INFORMAÇÃO TÉCNICA Nº 367

MODELO: AS 470

ASSUNTO: Derretimento da unidade óptica AS-470

EM SUBSTITUIÇÃO AO BOLETIM TEC 366

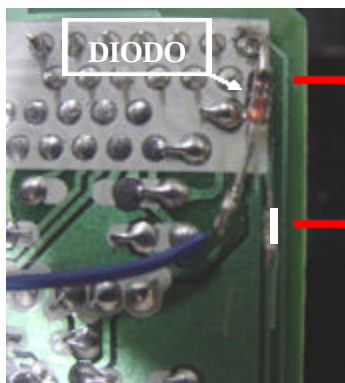
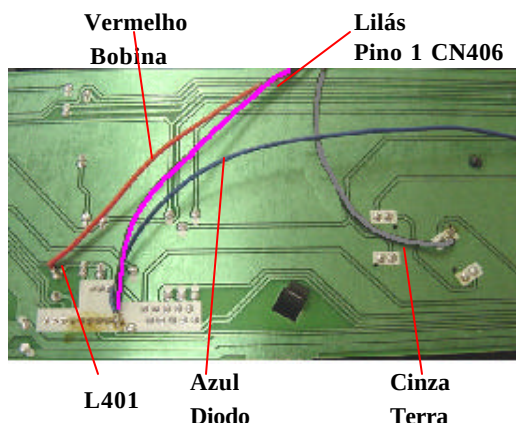
O Novo procedimento consiste na aplicação de uma PCI de reset identificada como PCI653.

Para todos os AS 470 que entrarem para manutenção em sua empresa, independentemente do defeito, cuja fabricação foi em 2003 favor efetuar a modificação acrescentando a PCI653. Segue esquema em figura.

Cortar a trilha do Pino 1 do CN400/405 e acrescentar um **DIODO 1N4148** do pino 1 do CN400/405 ao Pino 1 do CN406.

O Catodo no Pino 1 do CN400/405.
